## 招商三亚深海装备产业园（二期）规划调整

2025.10

# 指标调整对比说明

### 平面调整对比说明（3#楼增加夹层）

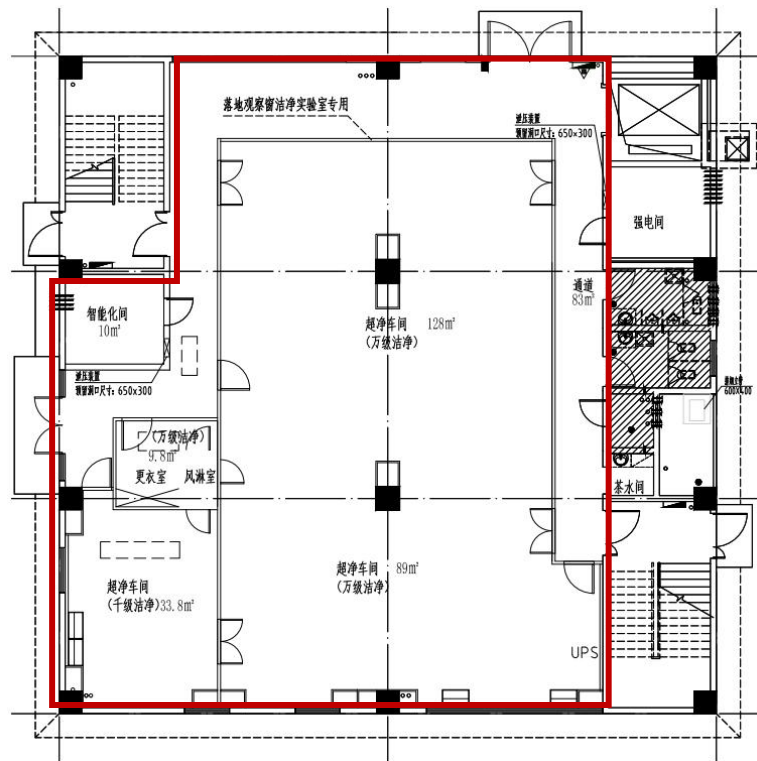
原综合性厂房空间增加墙体隔断满足功能使用

# 平面调整对比说明（3#楼增加夹层）

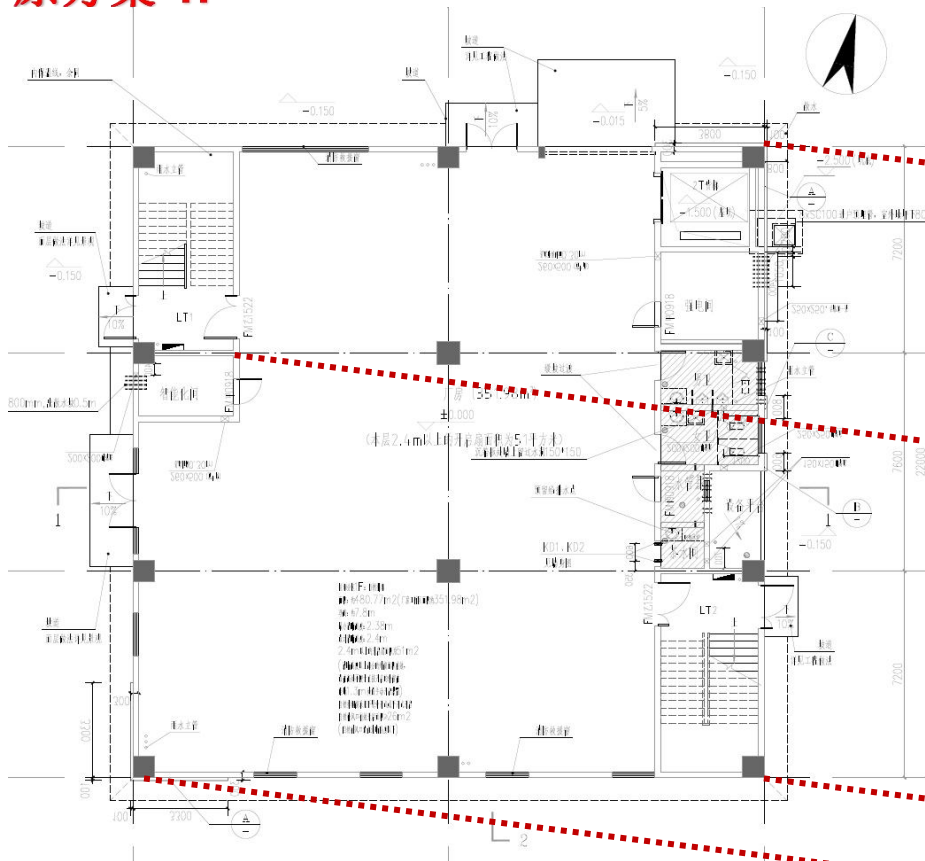
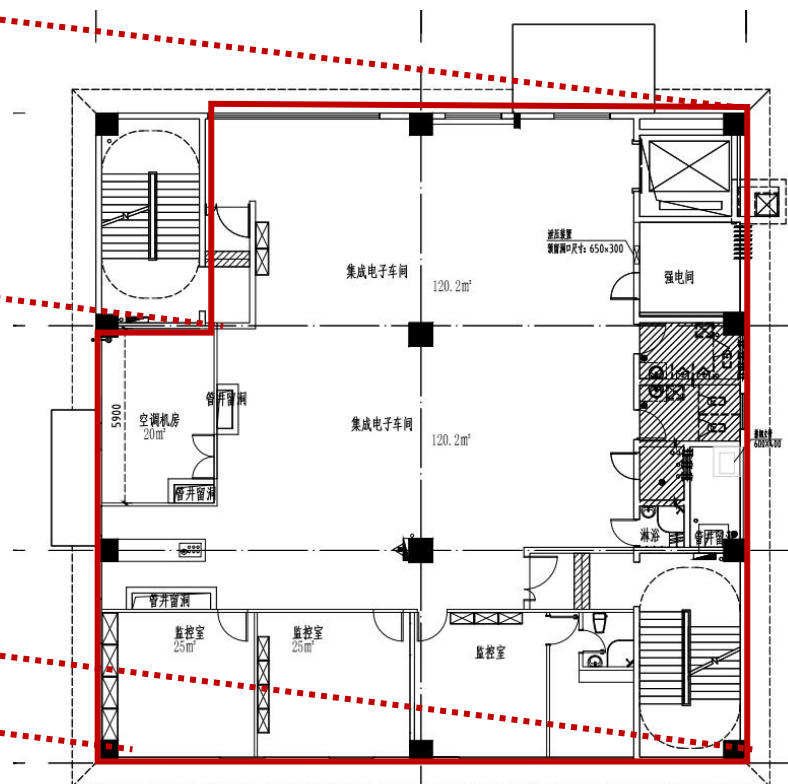
调整增加夹层，增加功能墙体隔断满足功能使用，调整后建筑面积 $2456.42\text{m}^2$ ，原建筑面积 $1961.84\text{m}^2$ ，增加面积 $494.58\text{m}^2$

### 平面调整对比说明（3#楼增加夹层）

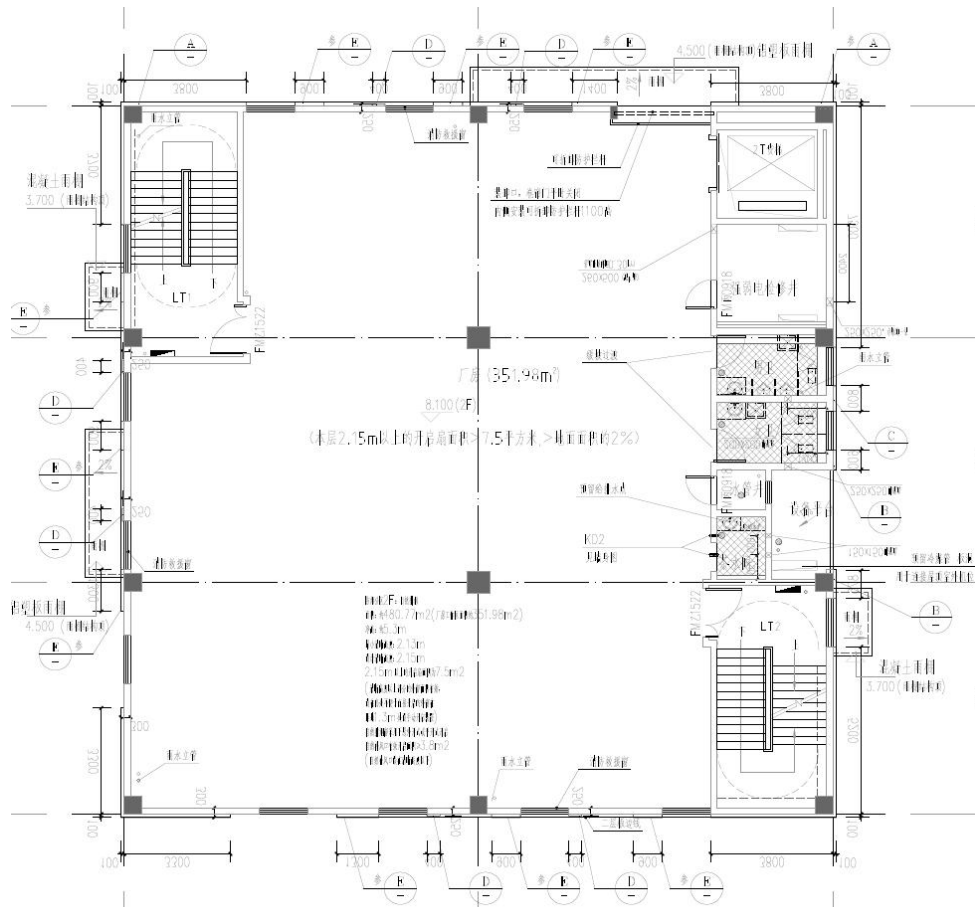
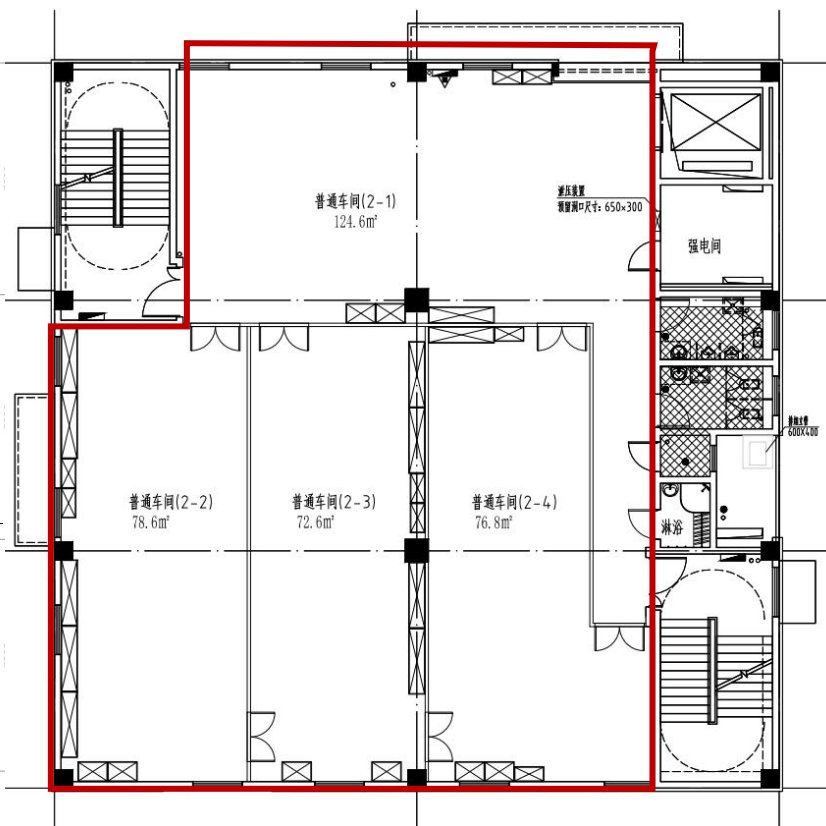
原综合性厂房空间增加墙体隔断满足功能使用

### 平面调整对比说明（3#楼增加夹层）

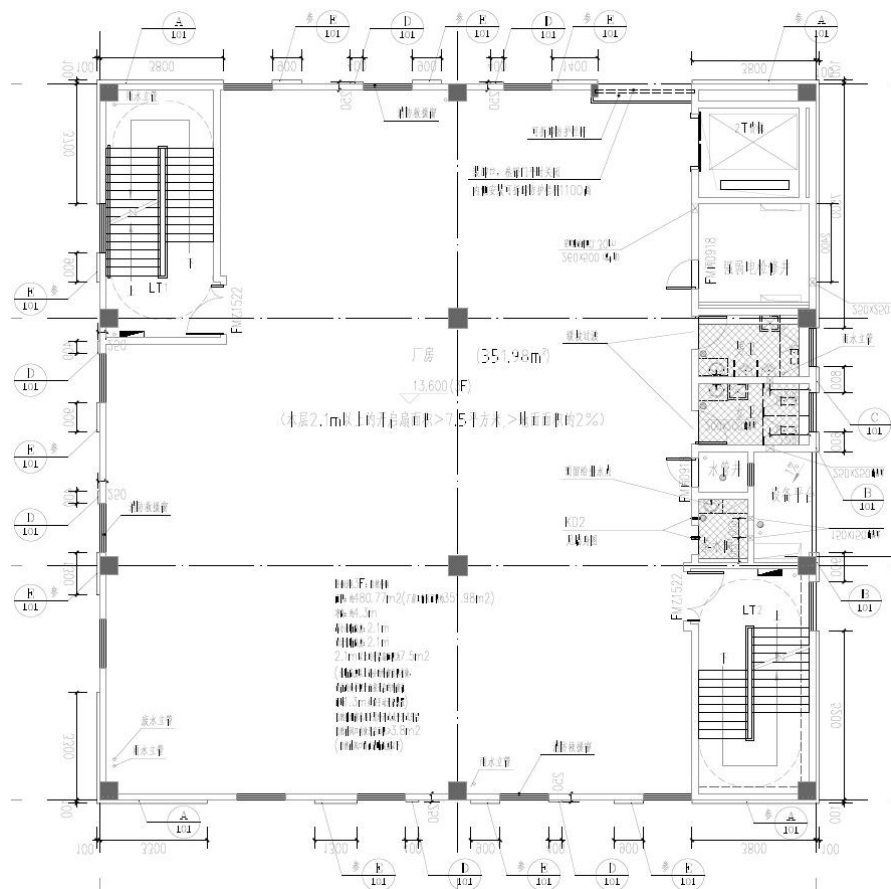
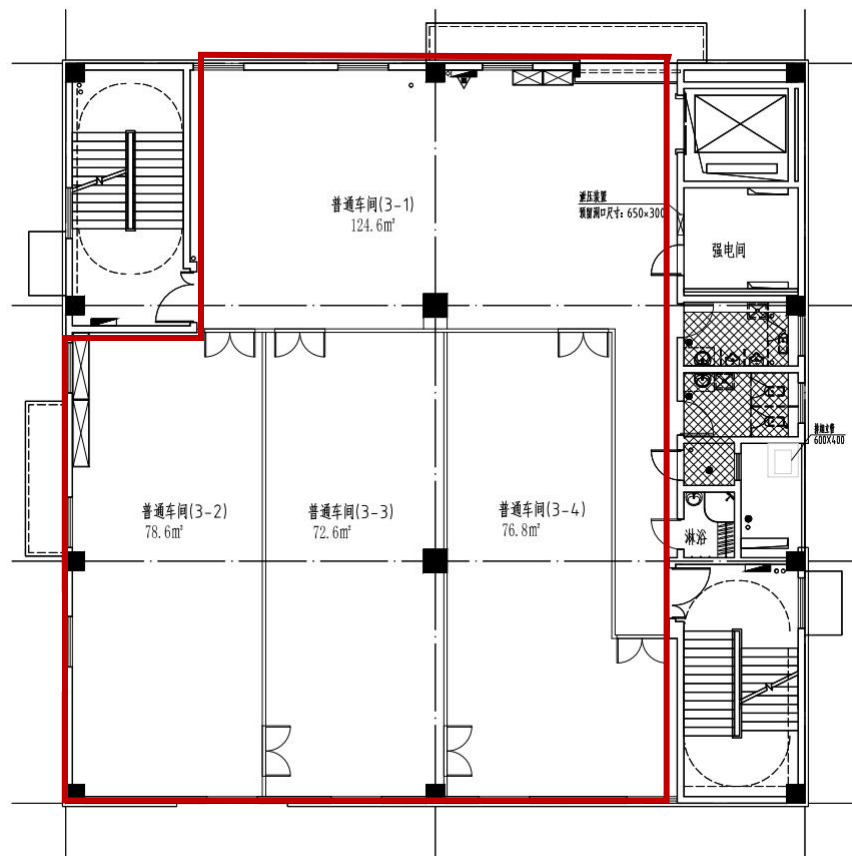
原综合性厂房空间增加墙体隔断满足功能使用

# 调整对比说明（3#楼西、北立面调整）

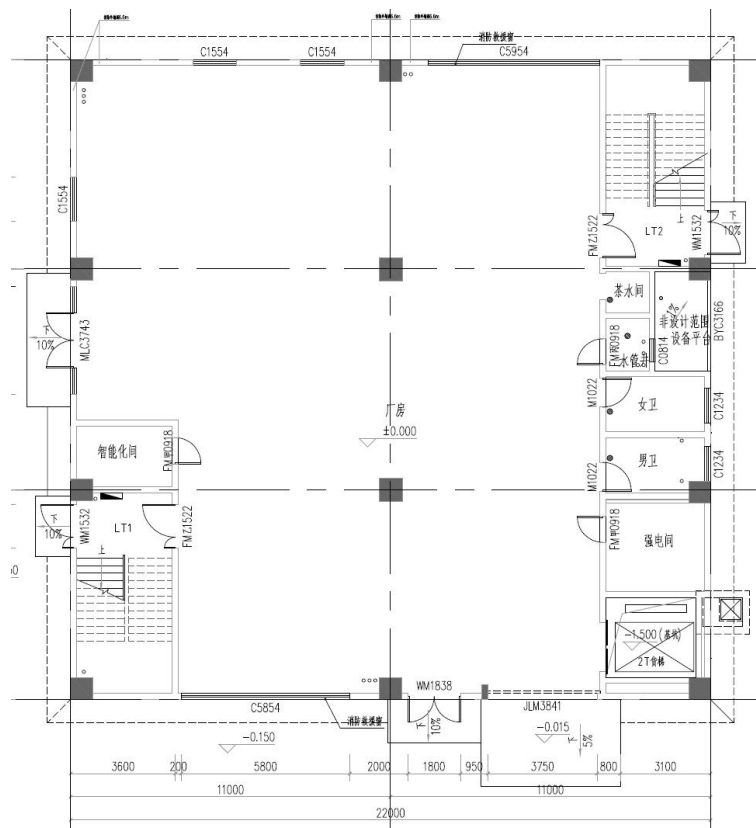
首层区域增加部分窗户，优化大门尺寸

# 平面调整对比说明（6#楼增加夹层）

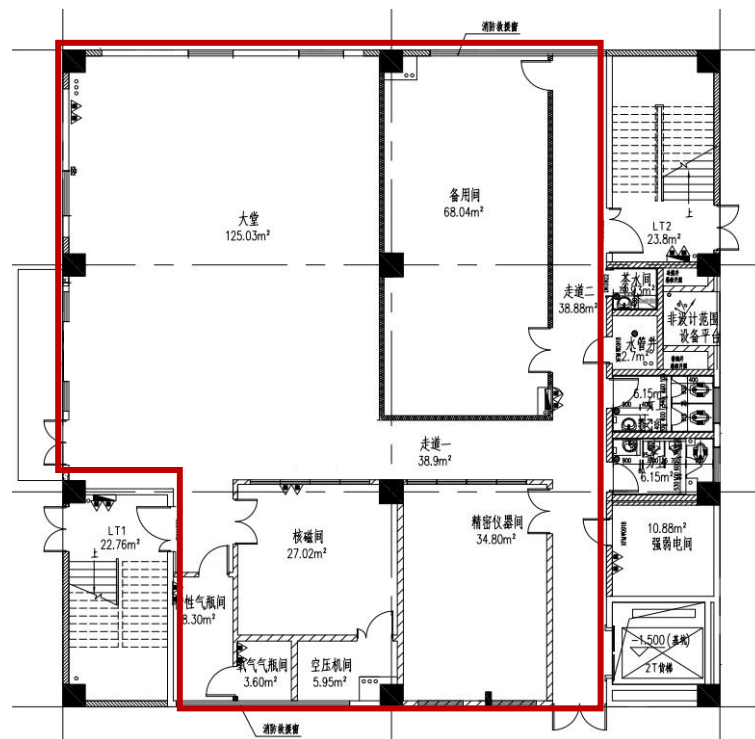
原综合性厂房空间增加墙体隔断满足功能使用

### 平面调整对比说明（6#楼增加夹层）

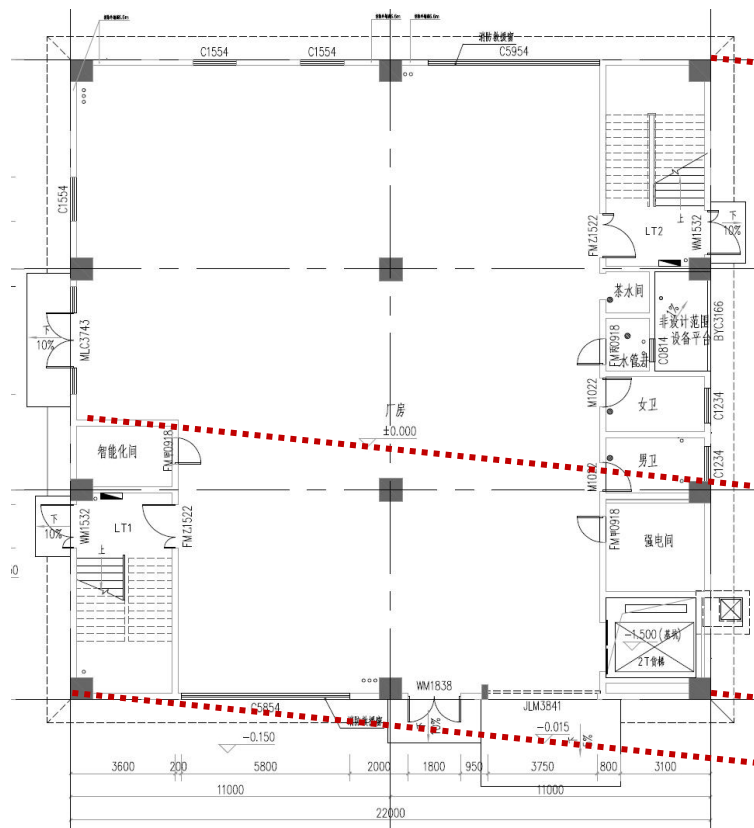
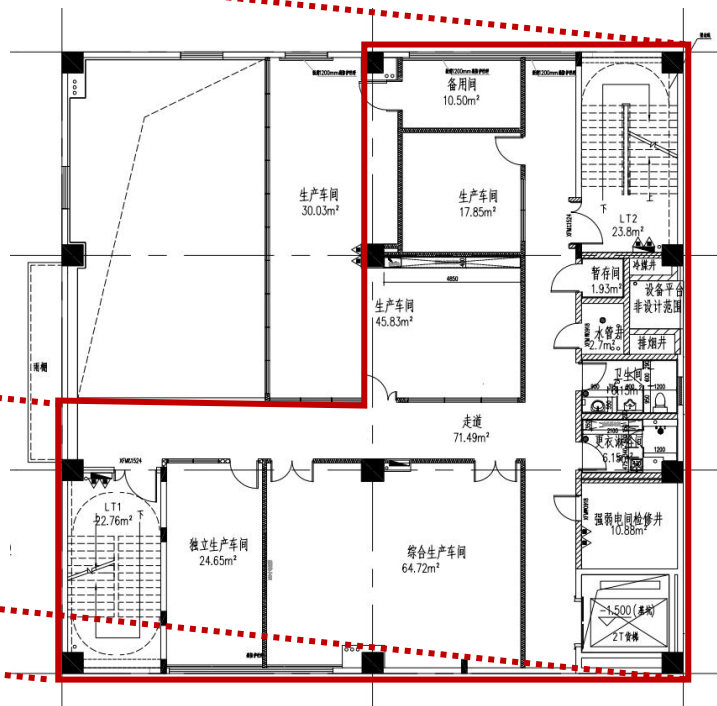
调整增加带有墙体隔断夹层，调整后建筑面积**2443.16m<sup>2</sup>**，原建筑面积**1962.28m<sup>2</sup>**，增加面积**480.88m<sup>2</sup>**，

### 平面调整对比说明（6#楼增加夹层）

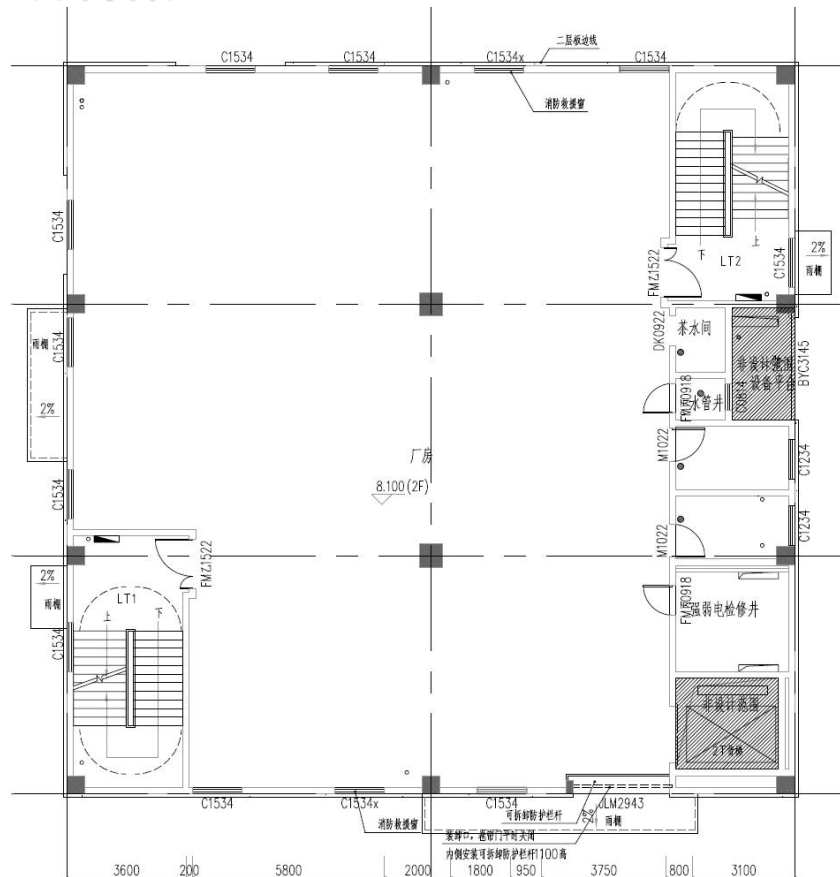
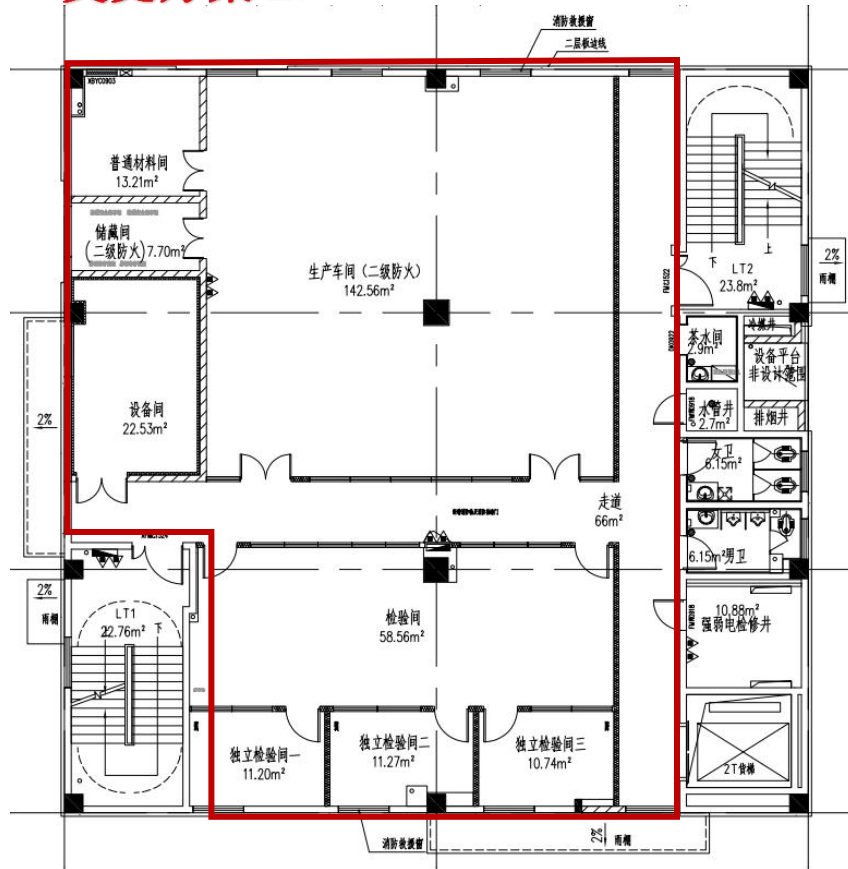
原综合性厂房空间增加墙体隔断满足功能使用

# 平面调整对比说明（6#楼增加夹层）

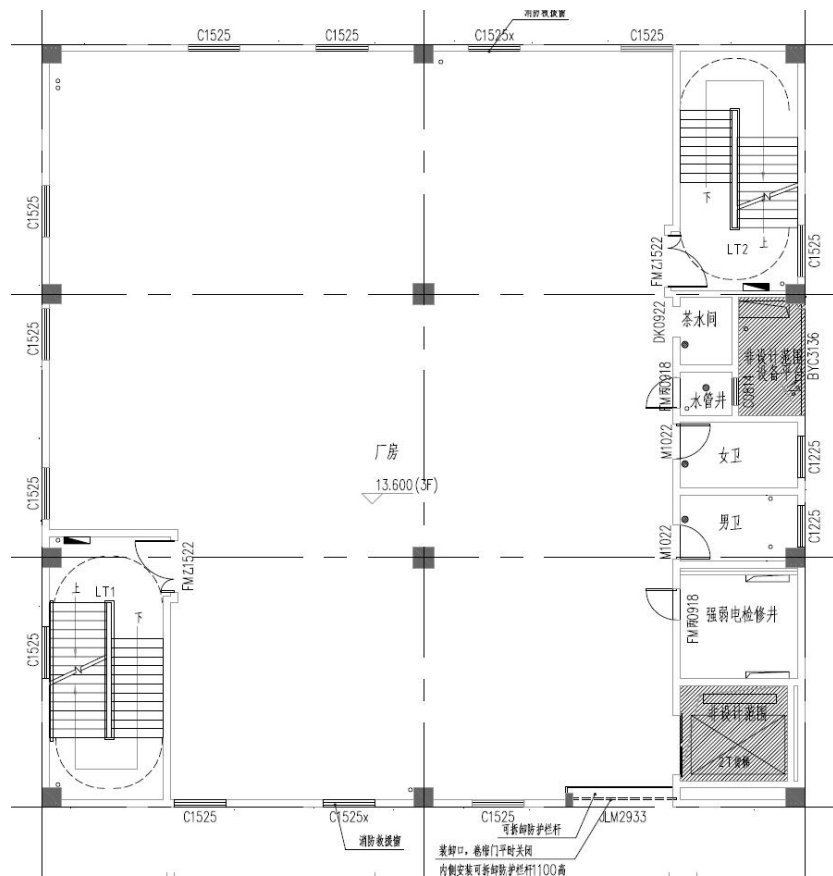
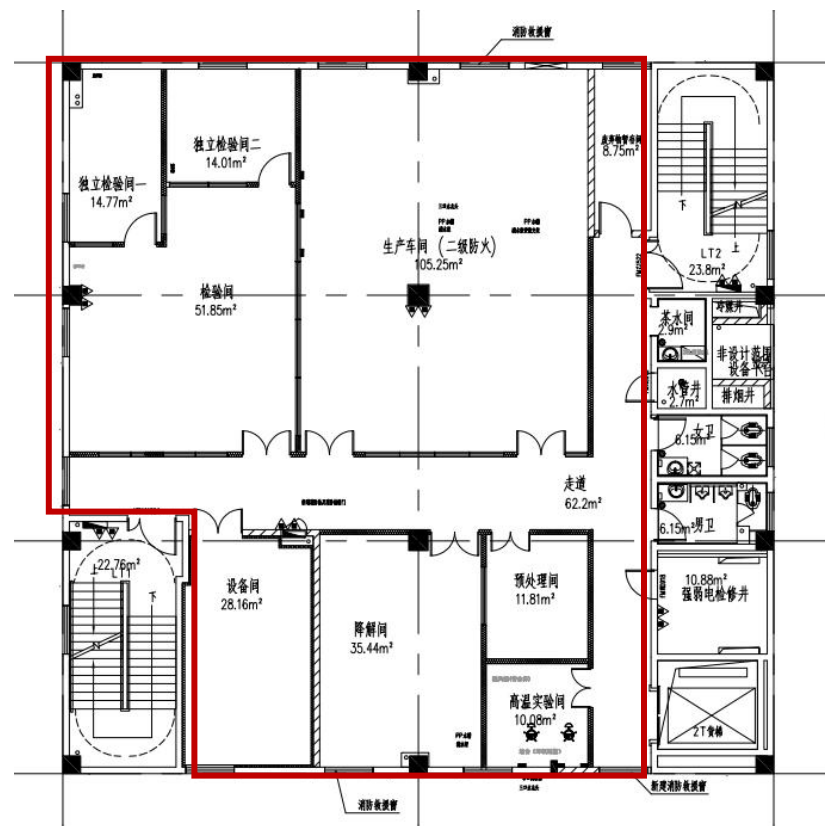
原综合性厂房空间增加墙体隔断满足功能使用
